ÚZEMNÍ PLÁN MĚSTA BRNA

Textová část Odůvodnění

Kapitola 19 Vyhodnocení připomínek

Svazek Pb15 *(bez osobních údajů)*

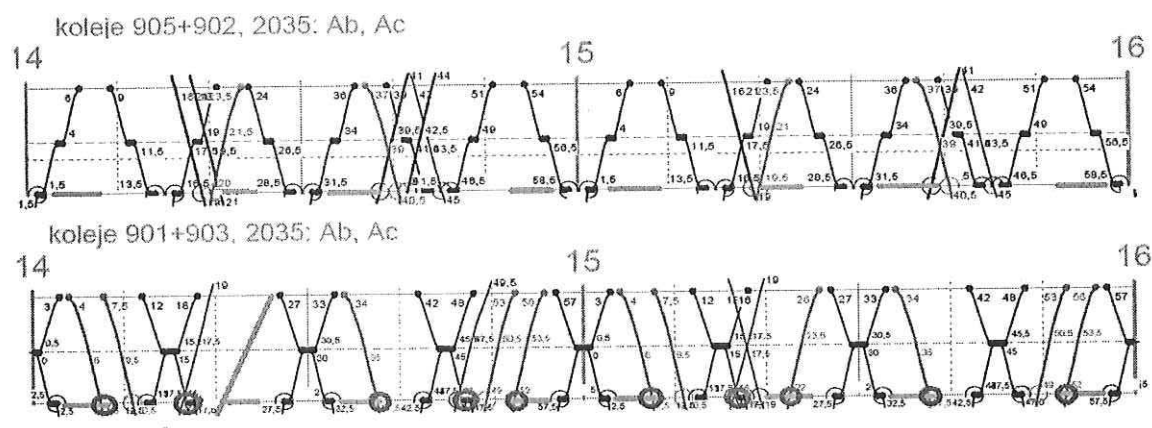
Zdůvodnění: Ve variantách A – Ac je pro jízdy vlaků z ŽST Maloměřice (po levé straně traťových kolejí ve směru jízdy) nutné v ŽST Brno-Židenice kolizně překřížit 2 traťové koleje pojížděné v opačném směru a zařadit se při volnosti příslušné traťové koleje do sledu vlaků – viz schema (modře vlaky v hlavním směru, oranžově nákladní vlak). Na každý vlak se jedná o **dobu obsazení zhlaví 4,5 min.** To znamená, že musí být po dobu min. 5,5 min volná traťová kolej č. 901c Brno hl.n. – Blansko i traťová kolej č. 902c Brno hl.n. – Tišnov a současně musí být volná traťová kolej č. 903c Blansko – Brno hl.n. a zajištěno zařazení do sledu vlaků dále z ŽST Brno hl.n. ve směru Modřice, **což bude v dopravní špičce kritické.**

Odjezd vlaku z ŽST Brno-Maloměřice není v modelovém GVD průkazně doložen. Z níže uvedeného našeho záznamu obsazení zhlaví ŽST Brno-Židenice do fragmentu modelového GVD (oranžové vodorovné čáry, červeně zakroužkované kolize) vyplývá **jediná teoretická volná trasa v období 14 – 16 hod, a sice v čase 14:20** (oranžová trasa Brno-Židenice – Brno hl.n.). **To je pro rozvoj nákladní dopravy zcela nedostatečné.**

2) Kolizní jízdy obsluhy posvitavských vleček pravidelnými vlaky kategorie Mn z ŽST Brno-Maloměřice.

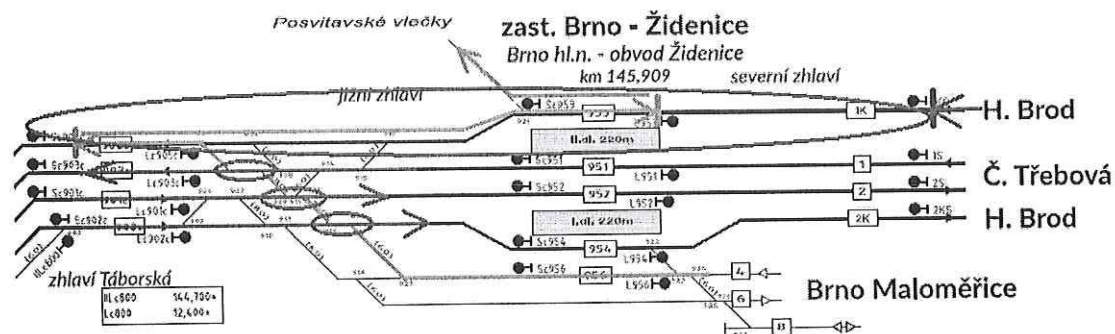
Zdůvodnění: Varianty A – Ac (společné nádraží u řeky) budou znamenat při obsluze vleček posvitavského areálu kolizní posunovou jízdu přes 4 traťové koleje na zhlaví ŽST Brno-Židenice a posunovou jízdu se dvěma úvratěmi na přilehlé traťové koleji k zaústění posvitavských vleček – viz schema (modře vlaky v hlavní směru, oranžově nákladní vlak). Vzhledem k nezabezpečení posunové jízdy pod dohledem vlakového zabezpečovače se bude jednat rovněž o bezpečnostní riziko. Mn vlak jezdí dle současného GVD ve směru na posvitavské vlečky v hodině 8-9 a zpět v hodině 9-10. Obsluha posvitavských vleček není v modelovém GVD řešená!

3) Omezující jízdy Mn vlaků ve směru Brno-Maloměřice – Brno-Chrlice – Sokolnice-Telnice a zpět.

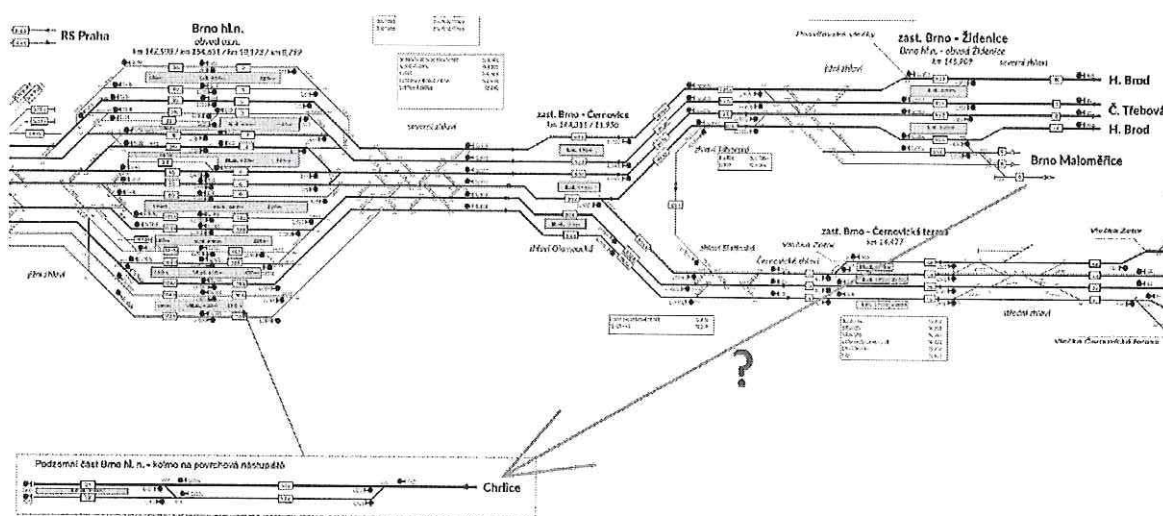
Zdůvodnění: Ve variantě Ac a Aa neexistuje propojení tratě směr Brno-Chrlice pro nákladní dopravu – viz schema. Odklon přes ŽST Holubice by znamenal navýšení km do ŽST Brno-Chrlice o cca. 30 km a do ŽST Sokolnice-Telnice o cca. 16 km, což bude mít vliv na zvýšení ceny a tím snížení konkurenceschopnosti přepravy po železnici oproti silnici.

Ve variantách A a Ab jízda vlaku znamená obsazení koleje osobního nádraží ŽST Brno hl.n. minimálně na několik desítek minut z důvodu úvratí vlaku a objetí HV.

4) Kolizní jízdy obsluhy Terminálu Brno, tj. přetah souprav vlaků a skupin vozů ze ŽST Brno-Maloměřice do Terminálu Brno.

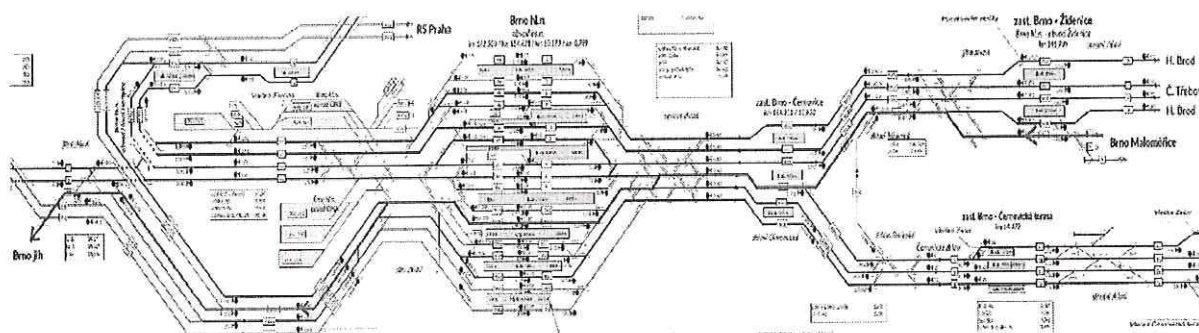
Zdůvodnění: Pro všechny varianty A představují jízdy vlaků (skupin vozů) kolizi s vlaky osobní dopravy, buď jízdou po traťové koleji v celém úseku Brno Židenice – Brno jih **proti správnému směru** – viz schema (zeleně bezkolizní jízda, červeně kolizní jízda), nebo dvě kolizní přejíždění zhlaví, a sice v ŽST Brno-Židenice kolizně překřížit 2 traťové koleje pojížděné v opačném směru a na severním zhlaví v ŽST Brno jih kolizně překřížit 1 traťovou kolej pojížděnou v opačném směru. V současném GVD probíhá obsluha Terminálu Brno zpravidla v době odpolední špičky. SP řeší příjezd na Terminál Brno pouze přímo bez zastavení v ŽST Brno-Maloměřice, přičemž v praxi bude zastavení (technická kontrola, odstup postrku – při využívání trati přes Havlíčkův Brod, přepřah) v ŽST Brno-Maloměřice i nadále využíváno.

polní nemocnice s parkem na ulici Červený kopec

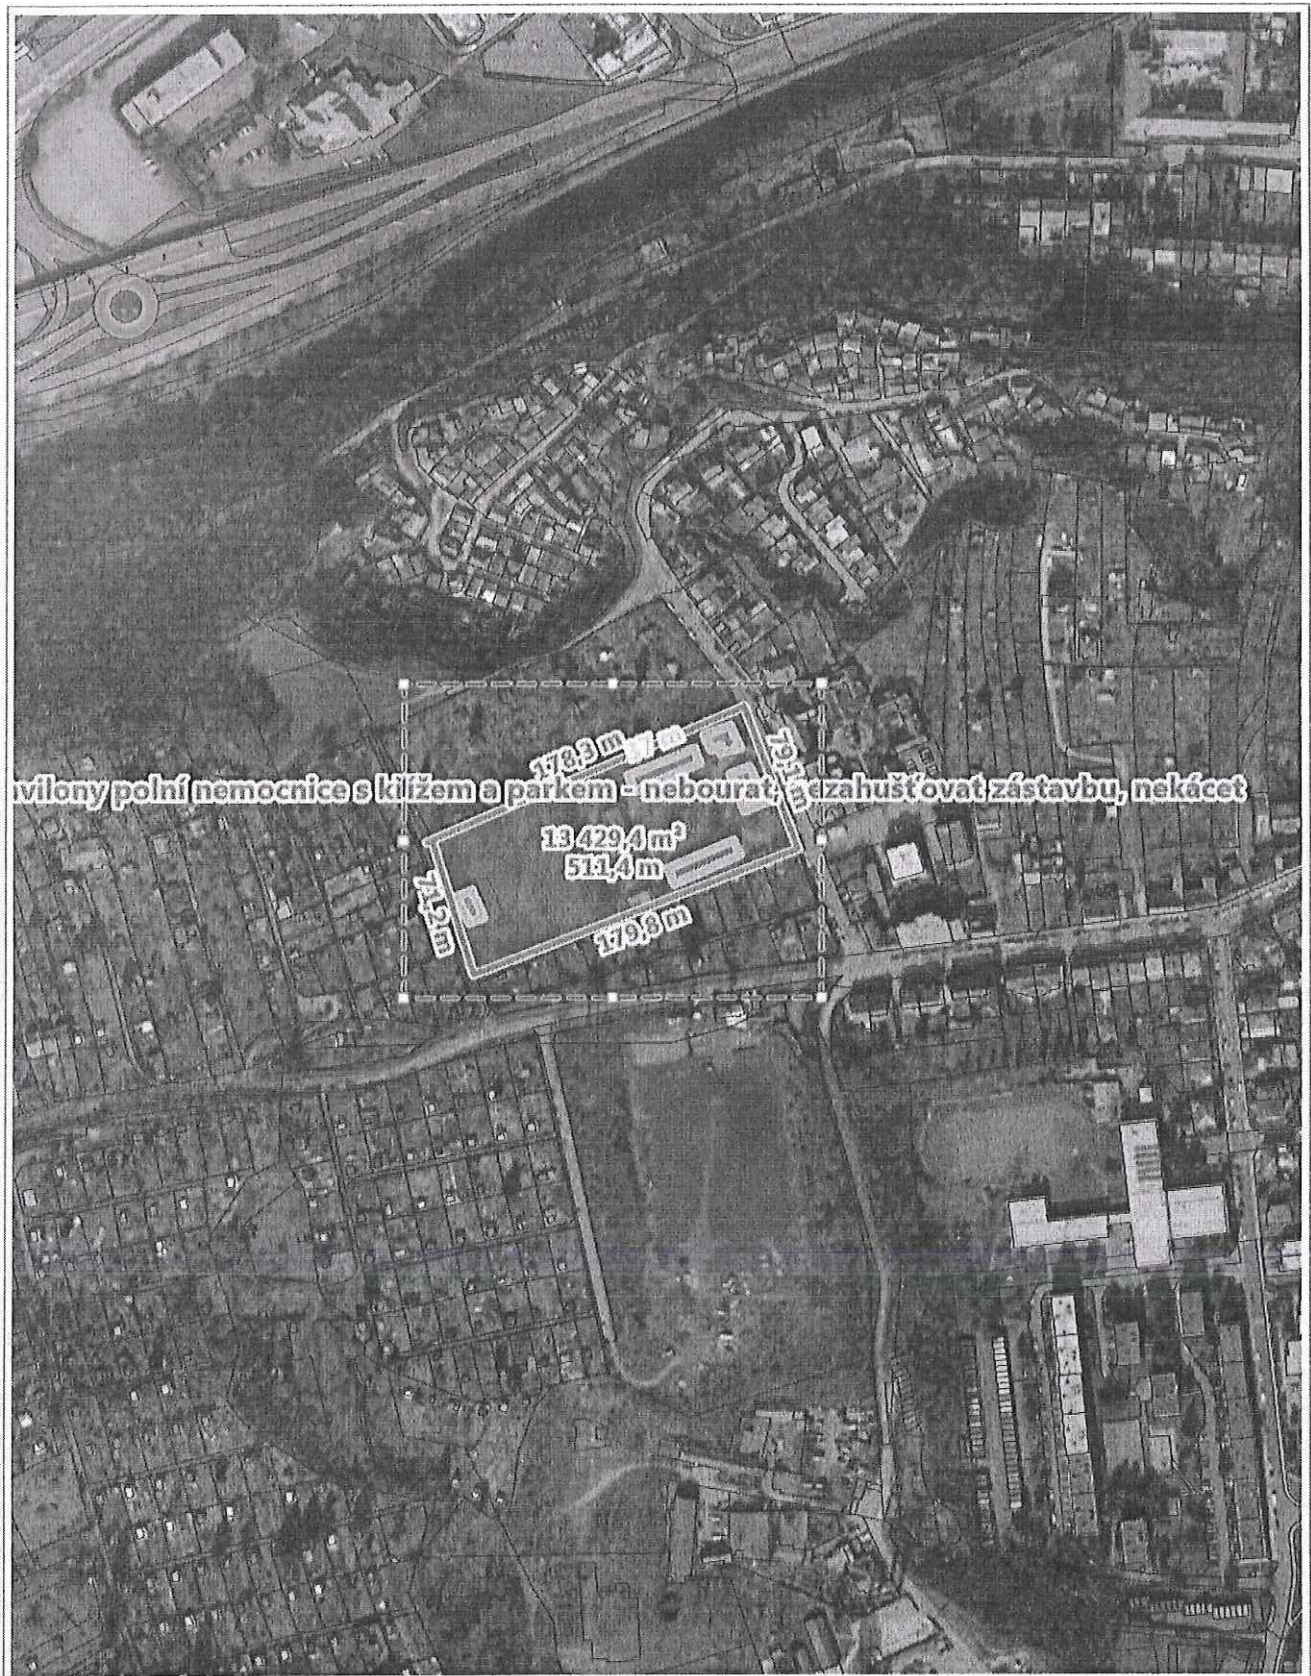
Začátkem jara letošního roku město plánovalo demolici čtyř z pěti pavilonů někdejší polní nemocnice na Červeném kopci (šestý pavilon sice příznivě sceluje areál, je ale mladší a má menší hodnotu). Uprostřed dvora, sevřeného jednotlivými pavilony, je kříž, který už se jednou musel z stěhovat, protože ve své původní poloze někomu překážel při nové výstavbě. Celek tvoří malebný park a má neskutečnou atmosféru, která jako jedno z mála míst v Brně dává ještě pocit přemístění se v čase do dob Rakousko-Uherska. Na místě zničeného parku a pavilonů má vyrůst zahuštěná zástavba. Se záměrem demolice nesouhlasím, lze připustit jen demolici mladšího pavilonu. Jeden z pavilonů, určených k demolici, byl před opuštěním areálu využíván jako skautská klubovna. Celek tak staví leccos v Brně na hlavu – likvidace parku, likvidace nebo opakované stěhování sakrální památky, demolice malebných historických památek, vyhánění mládeže z jejich klubovny... Jako detašované pracoviště Nemocnice milosrdných bratří šlo o rozporuplné místo, kde sice nepohybliví pacienti měli klid a sestřičky se chovaly vzorně, ale jinak uznávám, že počet lůžek na pokoji neodpovídal dnešním představám o nemocniční péči. Areál by ale bylo možné využít i k jiným účelům. Například jako výletní areál (pár kroků odtud je nádherný výhled na Brno, dostupný pro vozíčkáře) s kavárnou, letní restaurací, jako hostel nebo pobočku Domů dětí a mládeže, ateliéry pro výuku výtvarného umění a místo pro pořádání nejrůznějších kurzů, ev. přednášek a besed (lze přijet autem až k areálu, případně k jednotlivým pavilonům). Nové budovy lze stavět na kterékoli sousední parcele.

NAVRHOVANÁ ZMĚNA

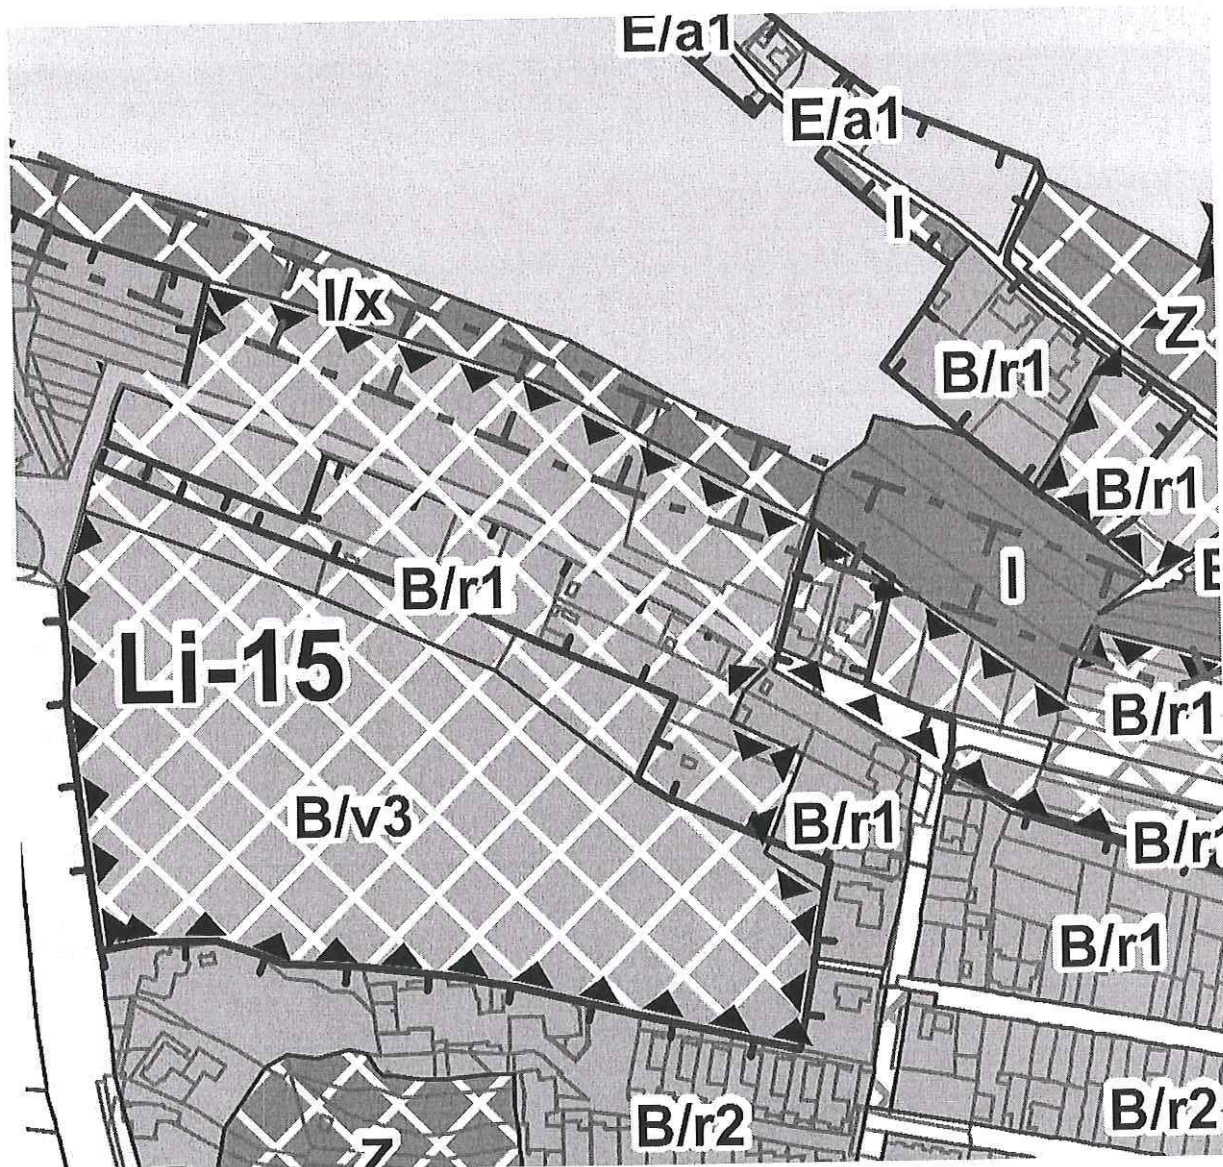
- Zcelení funkční plochy změn - zrušení dopravního propojení mezi ulicemi Novolíšeňská a Houbařská – identicky jako v současně platném Územním plánu
- Změna indexu výškové úrovně B/r2 v severní části plochy změn Li-15 na B/r1 – sjednocení výšky v celé lokalitě, rozvolnění zástavby směrem k lesu.
- Změna indexu výškové úrovně B/r2 ve východní části plochy změn Li-15 na B/r1 – sjednocení výšky v celé lokalitě, rozvolnění zástavby směrem k lesu.
- Změna indexu výškové úrovně B/v4 na B/v3 a doplnění dolní části lokality na B/r1
- Z karty lokality LI-15 vypustit požadavek na dopravní propojení ulic Novolíšeňská a Kubelíkova

R-2 Řečkovice Terezy Novákové:

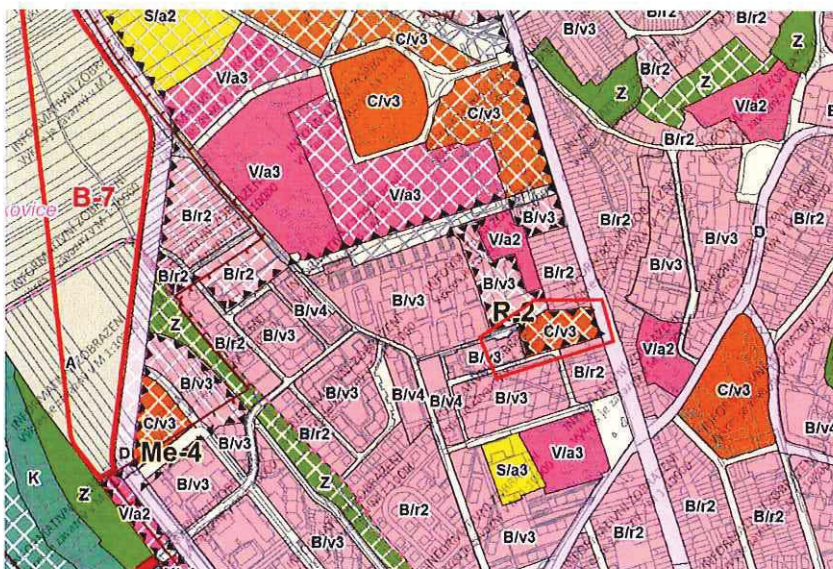
Návrhová plocha počítá se zastavěním volného místa na panelovém sídlišti Řečkovice. Sídlíště je díky svému malému plošnému rozsahu, relativně malému měřítku domů a podílu volných ozeleněných ploch bezesporu kvalitní obytnou lokalitou. Nevidíme důvod, proč by se mělo sídlíště dále zahušťovat, nicméně jsme ochotni souhlasit s doplněním zástavby v ploše vedle školky. Považujeme ale za nevhodné zastavovat volný zelený prostor, který je předmětem developerského záměru na výstavbu polyfunkčního domu. Myslíme si, že tímto by už došlo k přehustění lokality a zvýšení dopravní zátěže s ní spojené.

Le-4 Lesná Majdalenky sever:

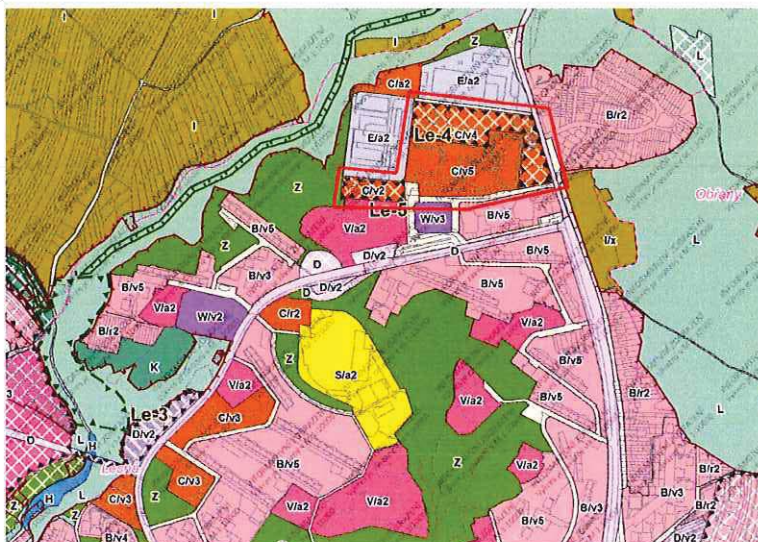
Sídlíště Lesná bylo postaveno dle kvalitního urbanistického konceptu z 60. let 20. století (inspirovaného myšlenkami bydlení v zeleni po Skandinávském vzoru) s ohledem na vyváženou skladbu jednotlivých urbanistických funkcí i přiměřenou kapacitu. V 90. letech 20. století byl tento koncept zásadně narušen, a to dalším navyšováním obytné kapacity – zejména při výstavbě obytných souborů Majdalenky – a rušením původních domů služeb s funkcí komerční i veřejné vybavenosti a jejich náhradou bytovými domy. Považujeme za velice nevhodné v těchto trendech pokračovat. Návrh plánuje další polyfunkční (ve skutečnosti v drtivé převaze obytnou) výstavbu v ploše výrobního areálu při ulici Dusíkova – bývalá sodovkárna Merito. Připomínáme, že vymezení ploch lehké výroby bylo rovněž součástí původního urbanistického konceptu. Jeho cílem bylo poskytnout pracovní příležitosti významné části obyvatel sídlíště, a tím snížit dopravní zátěž. Další navýšení obytných kapacit a pokračování v trendu mizení pracovních příležitostí povede ke zhoršení už tak napjaté dopravní situace v sídlíšti Lesná.
